## MEP - Place du Marché

Synthèse des tables rondes n°1 du  
28 juin 2017

Synthèse des tables rondes n°2

Synthèse des tables rondes n°3  
du 30 janvier 2018

TABLE 1

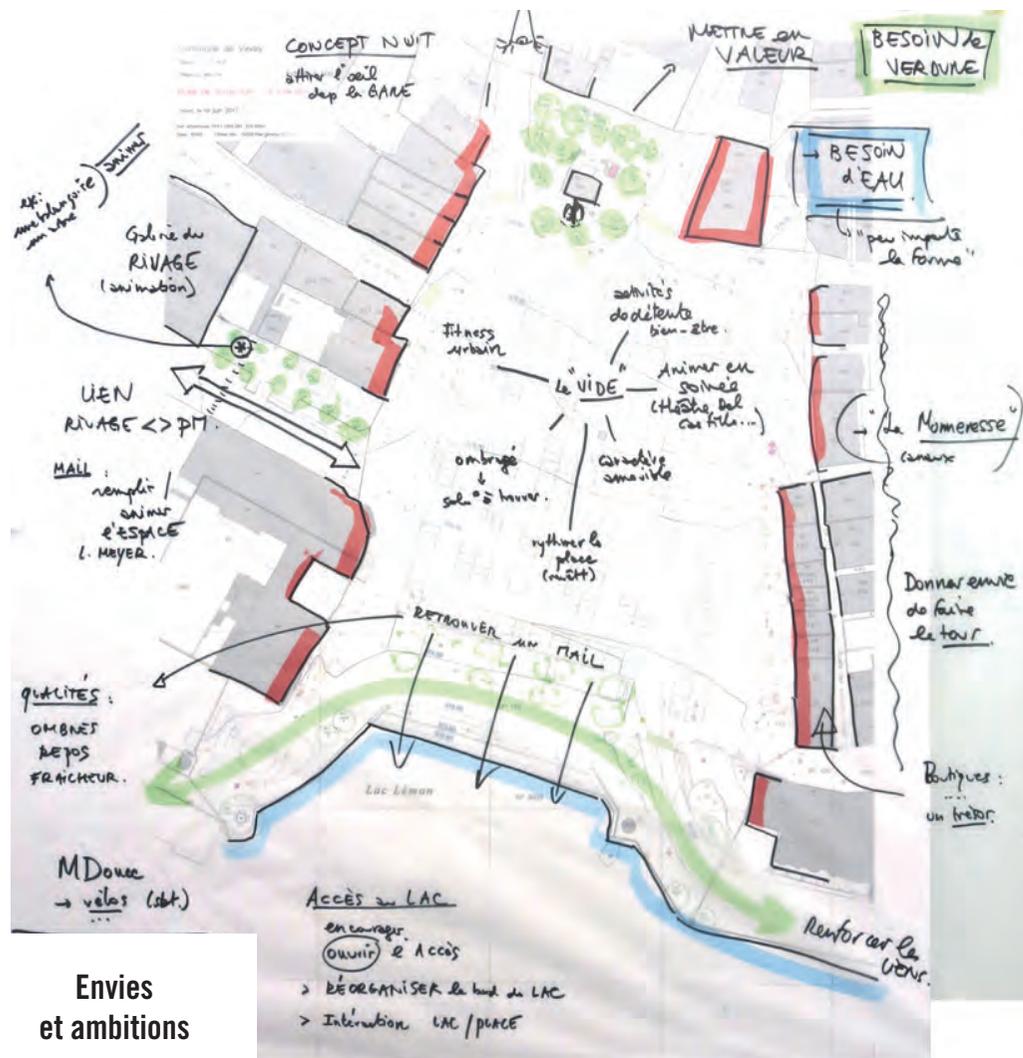
**Envies et ambitions**

**Renforcer l'ancrage de la place dans le réseau des espaces publics**

- Renforcer les liens avec les quais Maria Belgia et Perdonnet et plus largement avec les rives lacustres veveysannes, notamment par les cheminements piétons et vélos.
- Améliorer la lisibilité de la connexion avec le jardin du Rivage par la rue Louis Meyer.

**Animer l'espace public**

- Renforcer l'animation de la rue Louis Meyer par l'installation d'équipements pour la détente et la convivialité : bancs, arbres, balançoires...
- Proposer des activités et des équipements pour animer la place: activités de détente et de bien-être, fitness urbain,...
- Donner envie aux visiteurs de faire le tour de la place en dégagant des vues singulières et mettant en valeur le patrimoine.
- Mettre en place un «concept nuit» afin de mettre en valeur le patrimoine et d'attirer les regards depuis la place de la Gare et les rues adjacentes.

**Améliorer le confort de la place**

- Augmenter la place de la végétation : se poser la question de la réhabilitation du mail arboré au sud de la place et le mettre en rapport avec les nouveaux usages qu'il pourrait permettre.
- Accroître le nombre des espaces ombragés et les assises tout en garantissant la multifonctionnalité de la place.
- Considérer la monumentalité du vide comme élément constitutif de la place et s'inspirer de la composition diagonale ou radiale des lignes de pavement aujourd'hui disparus.

- Introduire la composante eau, en installant une pièce d'eau : fontaine, bassin, évocation de l'ancienne monneresse,...

- Conserver un nombre de places de stationnement suffisant pour les commerces avoisinants et les équipements culturels.

- Intégrer un arrêt de cars pour la dépose des touristes dans la partie nord de la place.

- Améliorer l'ordonnement et le traitement chromatique des aménagements.

**Mettre en valeur les identités spécifiques**

- Considérer la Grenette comme le «forum» veveysan, l'«arbre à palabres» et le mettre en valeur comme tel.

- Mettre en valeur le site du Bois d'Amour, comme lieu de sociabilité et de repos, s'inspirer de ses usages dans la réflexion plus globale sur l'aménagement de la place.

- Valoriser le côté est de la place le plus animé à l'heure actuelle, tout en augmentant les conditions d'attractivité du côté ouest.

**Ouvrir l'accès au lac**

- Encourager l'accès visuel et physique au lac en réorganisant les activités présentes sur les rives.

- Renforcer les interactions entre le lac et la place.

TABLE 3

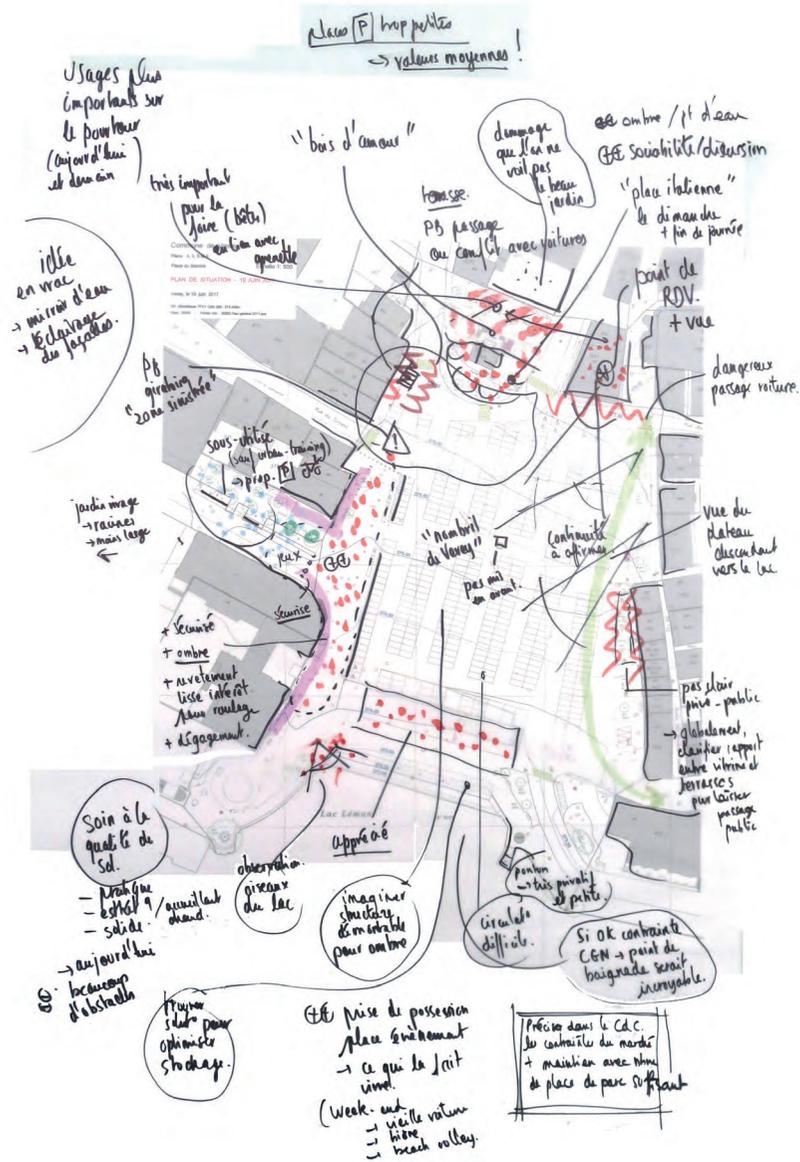
**Améliorer les liens de la place avec son contexte environnant**

- Améliorer le contact avec le jardin du Rivage via la rue Louis-Meyer, en renforcer les usages.
- Réaménager l'accès au lac et optimiser la disposition des pédalos, de manière à rendre leur stockage plus discret et ainsi dégager l'ouverture sur le lac.

**Mettre en valeur les spécificités de la place**

- Prendre en compte les usages actuels du Bois d'Amour, comme lieu de convivialité, par les diverses communautés veveysannes, qui profitent à cet endroit de la fraîcheur prodiguée par la fontaine et les arbres.
- Considérer le rôle identitaire important de la Grenette, dont le parvis est néanmoins fortement exposé au trafic côté Léman, soit sur sa façade principale.
- Mettre en valeur la présence de la pierre de la Fête des Vignerons au centre de la place.
- Prendre position par rapport à la présence historique du mail arboré sur le versant sud de la place.
- A l'heure actuelle, les usages les plus importants se localisent sur le pourtour de la place du fait de l'emprise du stationnement : questionner la pertinence d'une telle disposition avec les places de stationnement au centre.
- Maintenir le point d'observation des oiseaux sur le lac.

**Minimiser les conflits d'usages**

- Améliorer la cohabitation des différents modes de déplacement, particulièrement aux accès des rues environnantes, afin d'éviter les conflits d'usages potentiels entre piétons, cyclistes et automobilistes, particulièrement aux points noirs de l'angle des rues du Torrent - Cérésôle et sur la façade sud de la Grenette.
- Clarifier les rapports entre espaces privatifs et publics, entre vitrines et terrasses sur la partie est de la place.
- Favoriser les mobilités douces d'une manière générale à l'échelle de la place.

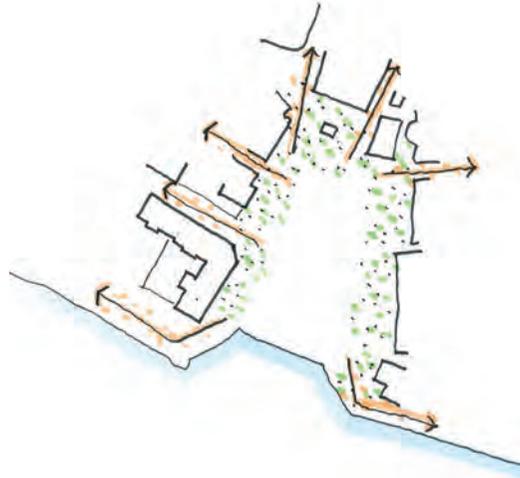
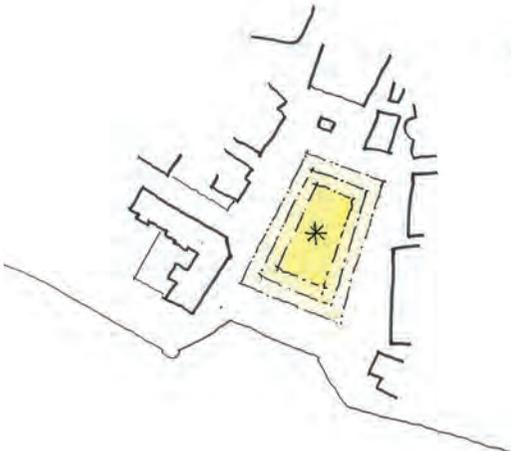
**Améliorer le confort et les usages**

- Rendre la place plus attractive et conviviale par :
  - . l'amélioration du dispositif d'éclairage ;
  - . l'installation de structures démontables pour créer de l'ombre ;
  - . le soin à apporter à la qualité des revêtements : pratiques, résistants, esthétiques, attractifs et sans obstacles.

Pour les places de stationnement maintenues sur la place, viser non plus les valeurs de largeur minimales mais les valeurs moyennes de la norme de stationnement (cf. VSS SN 640 281).
